Produktionseinstellung: ACON-PL/PO/CY/SE

November 2022

Unterschiede zwischen ACON-PL/PO/CY/SE und ACON-CB

Außenansicht und Teilbezeichnungen des Konverters (Modell: JCN-MPG-ACA)

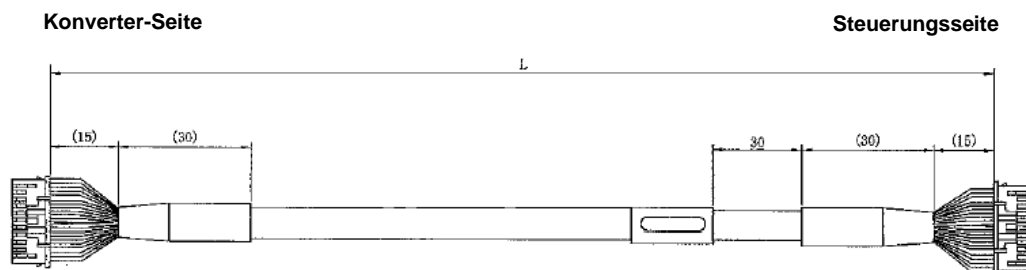
- RCM-GW und Robonet-GW sind nicht kompatibel.
7. Aufgrund des unterschiedlichen steuerungsseitigen Kabelanschlusses können die für ACON-PL/PO/CY/SE vorgesehenen Motor-/Geberkabel nicht direkt für ACON-CB verwendet werden. Hierfür ist es notwendig, entweder die Motor-/Geberkabel zu wechseln oder sie über die folgenden Adapterteile an ACON-CB anzuschließen.

<Adapterteile> für Weiternutzung der für ACON-PL/PO/CY/SE vorgesehenen Kabel

- Konverter (Modell: JCN-MPG-ACA)
- Adapterkabel (Modell: CB-PACA-CNB002)
